Projekt „ ÚSTÍ NAD ORLICÍ – KANALIZACE A ČOV “					
Změnový list				ZL č.3-32	
Část A: OZNÁMENÍ ZMĚNY					
Komu: TEPVOS, spol. s r.o.			Datum: 9.10.2013		
Odesláno/					
	předáno:				
Stavební objekt (provozní soubor):			SO 3.21 – Čerpací stanice jih		
Odkazy:			na specifikaci:		
			na výkresy: Projektová dokumentace změny - RDS		
			na rozp. podklady: Výkaz výměr změny		
			na jinou část smlouvy:

**Věc : Ústí nad Orlicí – kanalizace a ČOV
3 – Dlouhá Třebová - kanalizace
Stanovisko projektanta ke změnovému listu č. 3-32
SO 3.21 – Čerpací stanice sever – ČS 1
– opěrná zeď**

ZL Č. 3-32, SO 3.21

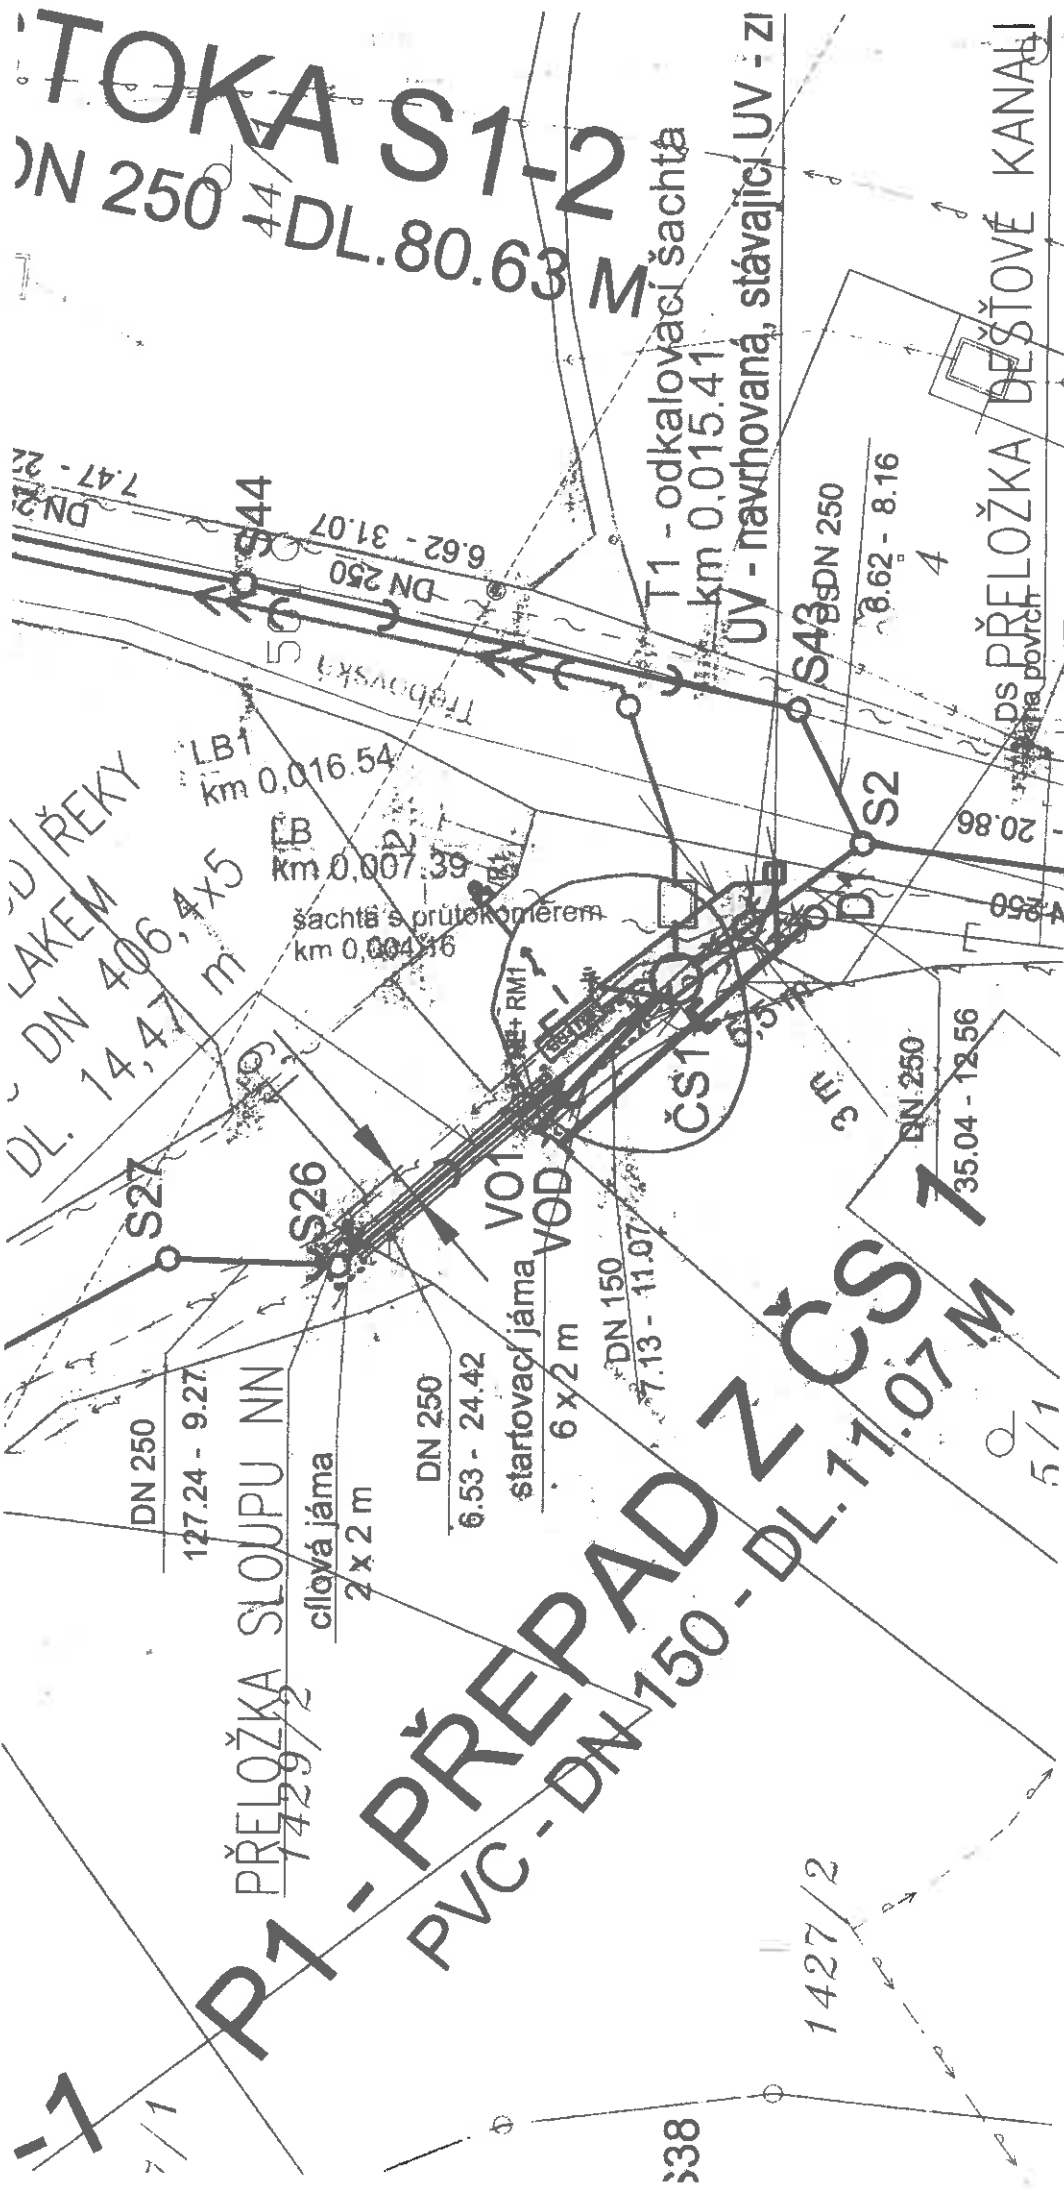
Z DŮVODŮ PŘEVEDENÍ VĚVY A ASFALTU S FILICÍ NA PROČS1, JE KÚVNO PŘEVÉST PŘELOŽKAT
 VÝŠKOVÉ ROZDÍLY PŮVODNÍCH VĚVÍ (ASFALT PŘED MOSTEM A NEPŘEVÍKOVÁ PLOCHA U ŘEČI).
 NAVRHNEME PROVÉST PÁLISADY, CELKOVÁ DÉLKA Cca. 8 m. VÝŠKA PÁLISAD NA VĚVĚH = 40 cm. DN 120 mm.
